令和2年7月球磨川豪雨検証委員会

球磨川豪雨検証委員会に関する公開質問状

平成 10 年人吉 HQ 図と HQ 式 令和 2 年 7 月豪雨の水位 (7.25m) の流量は 11552 m³/s

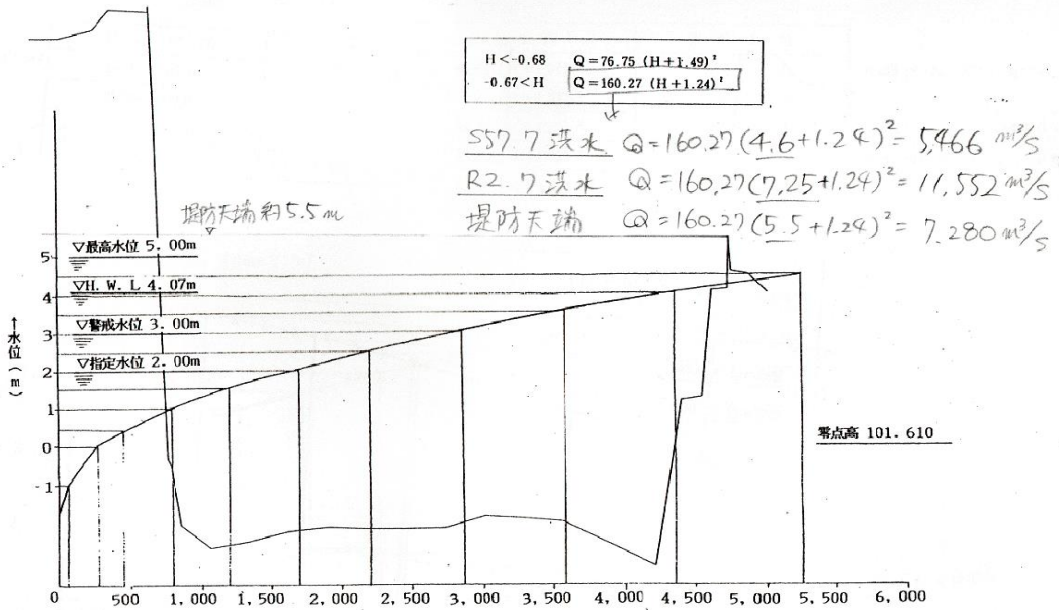
国交省が情報開示した 1982 年 7 月 25 日洪水をもとにした HQ 式に堤防天端の水位を当てはめると、7280 m³/s となる。今次洪水のピーク水位 7.25m (6.9~7.6m の平均値) を当てはめれば、11552 m³/s、氾濫戻しを加えたらそれ以上になるとの指摘もある。実績再現ピーク流量 7000 m³/s は、あまりにも過小ではないのか。7000 m³/s が妥当だといふのであれば、82 年当時に比べて洪水が流下しにくくなった理由を説明すること。
